**Aufstellung Bebauungsplan „An der Point-Nord“, Gem. Schondorf**

**Abwägung der Stellungnahmen nach** öffentlicher Auslegung gem. § 13b i.V.m. § 13a Abs. 2 Nr. 1 i.V.m. § 13 Abs. 2 und Abs. 3 Satz 1 sowie § 3 Abs. 1 BauGB und der Behördenbeteiligung nach § 4 Abs. 1 BauGB in der Zeit vom 20.02.2018 bis 23.03.2018

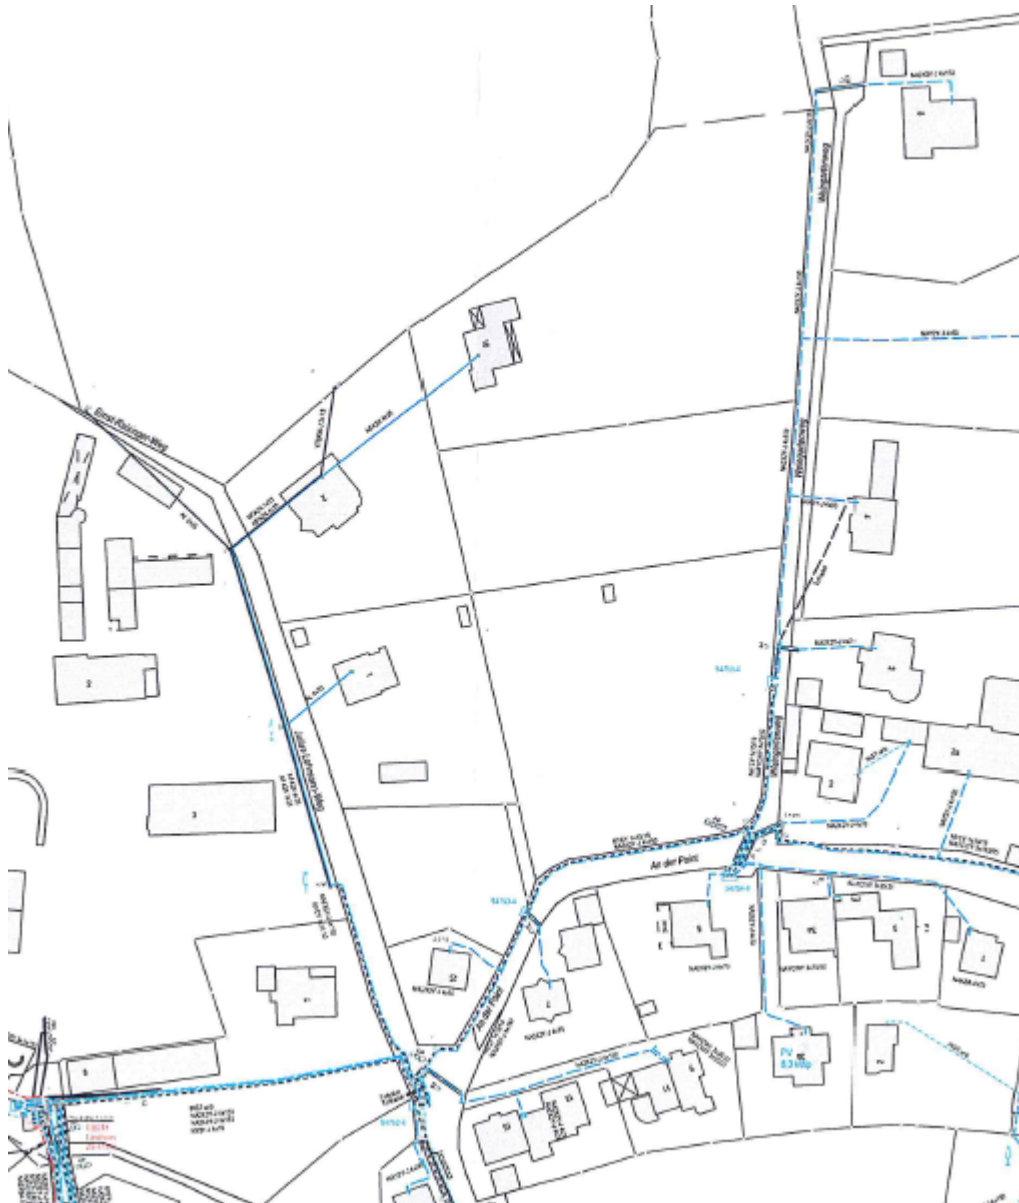
Die Feuerwehruzufahrten sowie Bewegungsflächen sind nach DIN 14090 einzurichten und zu unterhalten.

Die Löschwasserversorgung ist nach dem Regelwerk DVGW-W405 sicherzustellen.

- 2) Die öffentlichen Verkehrsflächen sind so anzulegen, dass sie hinsichtlich der Fahrbahnbreite, Kurvenkrümmungsradien usw. mit den Fahrzeugen der Feuerwehr jederzeit und ungehindert befahren werden können. Die Tragfähigkeit muss dazu für Fahrzeuge bis 16 t (Achslast 10 t) ausgelegt sein. Hierzu wird auch auf die DIN 14090 „Flächen für die Feuerwehr auf Grundstücken“ verwiesen.  
Es muss insbesondere gewährleistet sein, dass Gebäude ganz oder mit Teilen in einem Abstand von höchstens 50 m von den öffentlichen Verkehrsflächen erreichbar sind.

Die durch den Bebauungsplan zusätzlich ermöglichte Bebauung im WA 2 liegt lediglich zu einem geringen Teil weiter als 50 m von den bestehenden öffentlichen Verkehrsflächen entfernt. Die zur Erschließung der zusätzlichen Bauflächen erforderliche Stichstraße (Eigentümerweg) ist im Einmündungsbereich zur Straße An der Point mit den erforderlichen Breiten und Radien zur Befahrung mit Feuerwehrfahrzeugen festgesetzt. Von einer Herstellung einer Wendepattform bzw. eines Wendehammers wird im Hinblick auf die nur geringfügigen Flächen mit einer Entfernung weiter als 50 m von den bestehenden öffentlichen Verkehrsflächen verzichtet.

Darstellung des 50 m-Abstands zu den angrenzenden öffentlichen Verkehrsflächen

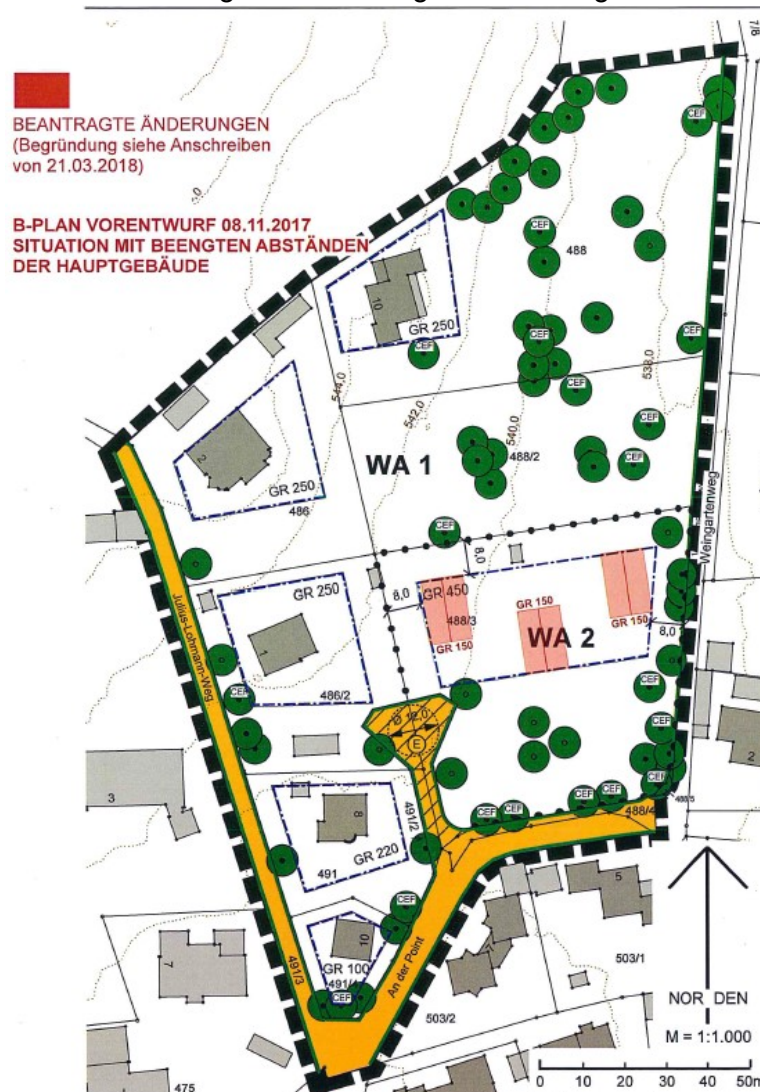
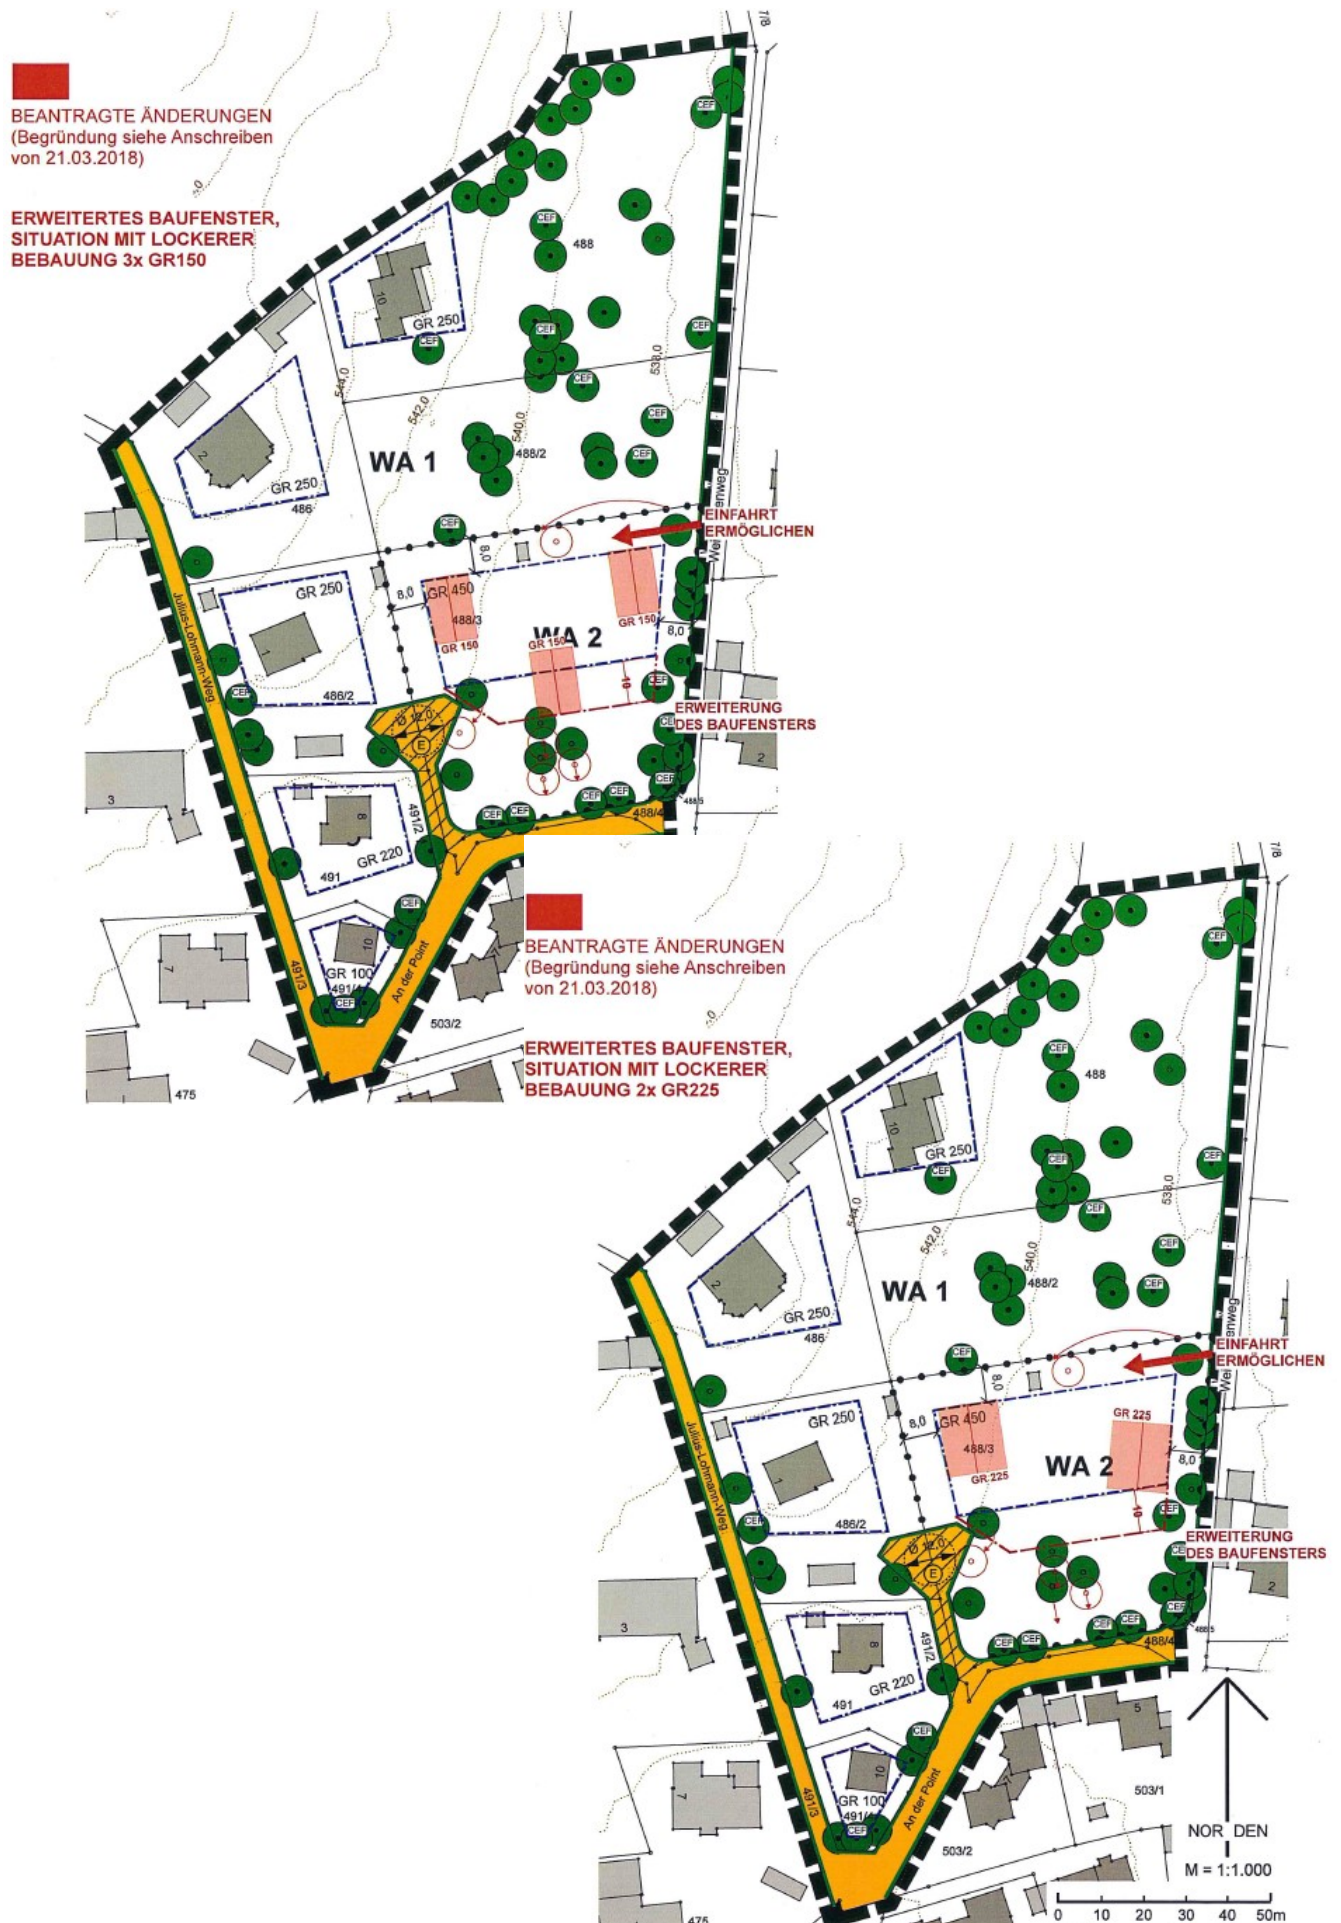
2. Erweiterung des Bauraums bzw. der Baugrenzen

Unsere Begründung: Um die Planungsziele der Begründung des B-Plan Vorentwurfes definierten Ziele (Punkt 1. Anlass der Planung aus Begründung)

zu ermöglichen, bedarf es einer Bebauung welche zwischen den Baukörpern ausreichend Abstand lässt um die parkartige Struktur und eine „Einbettung“ der Gebäude in der Landschaft zu ermöglichen. Der im B-Plan Vorentwurf definierte Bauraum ist zu eng gefasst um zwischen den Gebäuden einen dafür ausreichenden Abstand zu gewährleisten.

Wir beantragen deshalb eine Erweiterung des Bauraums um 10 Meter nach Süden (und eine damit verbundene Verschiebung der zu pflanzenden neuen Bäume) um ausreichend Abstand zwischen den Baukörpern planen zu können. Die Begrenzung der maximal zu bebauenden Grundfläche bleibt dabei unverändert (hier 450 Quadratmeter gesamt).

Die Stellungnahme bezieht sich auf einen zwischenzeitlich veralteten Planungsstand. Nach Aufnahme des Baumbestands wurden die Bauräume angepasst. Dem Erhalt der vorhandenen Gehölzstrukturen wird eine hohe Bedeutung eingeräumt.

Zu 1./2. Eine Zufahrt vom Weingartenweg wurde in der Gemeinderatssitzung vom 10.04.2019 diskutiert und verworfen. Für das Baugebiet WA 2 ist eine gemeinsame Zufahrt ausschließlich von Süden über eine zusätzliche Stichstraße vorgesehen. Die erforderlichen Flächen für die Zufahrt wurden dahingehend minimiert.

Das Baufenster im WA 2 konzentriert sich nun aufgrund des Baumbestands weiter westlich als im Vorentwurf vorgesehen. In Teilen können auch Flächen weiter südlich bebaut werden. Eine Bebauung mit drei Gebäuden ist innerhalb des Baufensters möglich.
